## ACTA REUNIÓN

Revisión de observaciones componente Geotecnico  
Dudas e inquietudes por parte del PDA y Consultoría.

En el marco del apoyo en la revisión del componente técnico de geotecnia del proyecto "CONSTRUCCIÓN DEL RELLENO SANITARIO SUBREGIONAL MOJANA, LOCALIZADO EN EL MUNICIPIO DE MAJAGUAL, DEPARTAMENTO DE SUCRE", una vez revisada la última documentación recibida conforme al cumplimiento de la normatividad vigente, se evidenció el cumplimiento parcial de las observaciones que se tenían en este componente del proyecto. A continuación, se presentan las observaciones que siguen pendientes de subsanar:

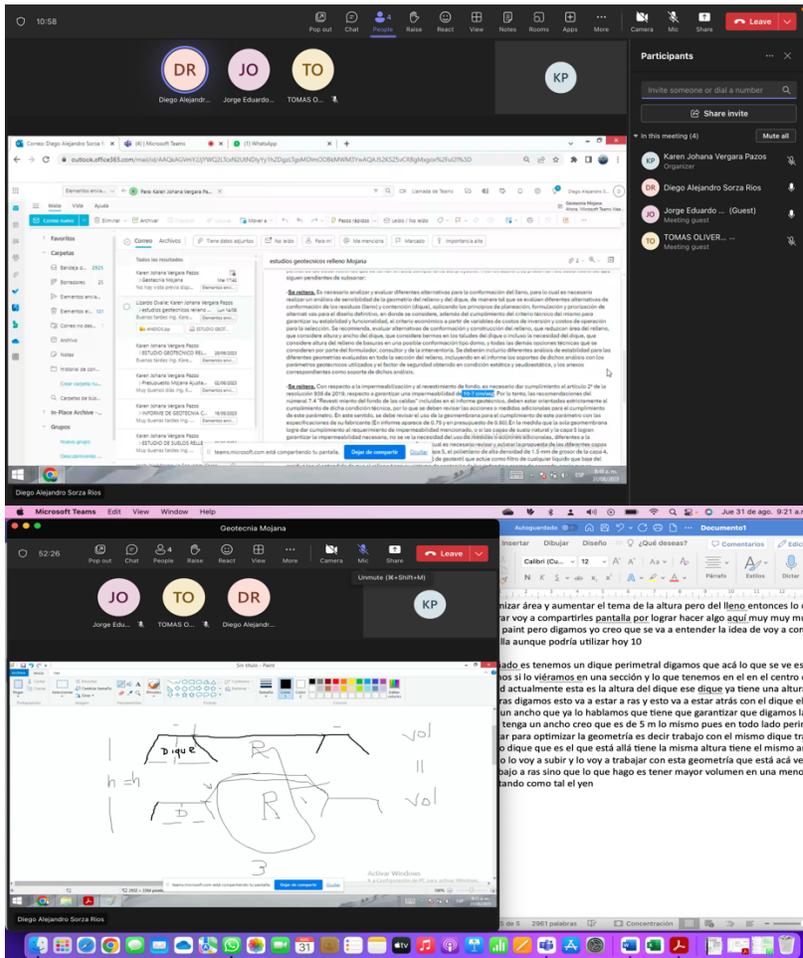
-Se reitera. Con respecto a la impermeabilización y al revestimiento de fondo, es necesario dar cumplimiento al artículo 2° de la resolución 938 de 2019, respecto a garantizar una impermeabilidad de 10-7 cm/seg. Por lo tanto, las recomendaciones del numeral 7.4 "Revestimiento del fondo de las celdas" incluidas en el informe geotécnico, deben estar orientadas estrictamente al cumplimiento de dicha condición técnica, por lo que se deben revisar las acciones o medidas adicionales para el cumplimiento de este parámetro. En este sentido, se debe revisar el uso de la geomembrana para el cumplimiento de este parámetro con las especificaciones de su fabricante (En informe aparece de 0.75 y en presupuesto de 0.60). En la medida que la sola geomembrana logre dar cumplimiento al requerimiento de impermeabilidad mencionado, o si las capas de suelo natural y la capa 5 logran garantizar la impermeabilidad necesaria, no se ve la necesidad del uso de medidas o acciones adicionales, diferentes a la protección de la geomembrana si se pretende usar. Por lo cual es necesario revisar y aclarar la propuesta de las diferentes capas del revestimiento, especialmente con la necesidad de la capa 5, el polietileno de alta densidad de 1.5 mm de grosor de la capa 4, la capa 3 de suelo para recolección de lixiviados y la capa 2 de geotextil que actúe como filtro de cualquier líquido que baje del residuo (en el entendido de que el relleno tiene su sistema de captación de lixiviados tipo espina de pescado, por lo que se consideraría que el geotextil, solo sería necesario para el filtro francés para la recolección de los lixiviados).

Ante estas observaciones, se recomienda realizar una evaluación de alternativa relacionada con el dimensionamiento de los diques de contención para la configuración de la celda que represente menos área de mejoramiento de suelo con el aumento la altura del lleno, es decir no trabajar con el lleno al ras del dique, toda vez que el dique se puede trabajar de esa manera, porque necesita transitar por encima del dique los vehículos.

Respecto a garantizar una impermeabilidad de 10-7 cm/s, lo que se requiere es que el sistema de impermeabilización garantice este factor de seguridad. Es así que se debe realizar esta verificación en el estudio, el presupuesto y especificaciones del informe de

geotecnia. Definir cual va a ser el sistema definido de impermeabilización y justificar cada una de las capas a aplicar.
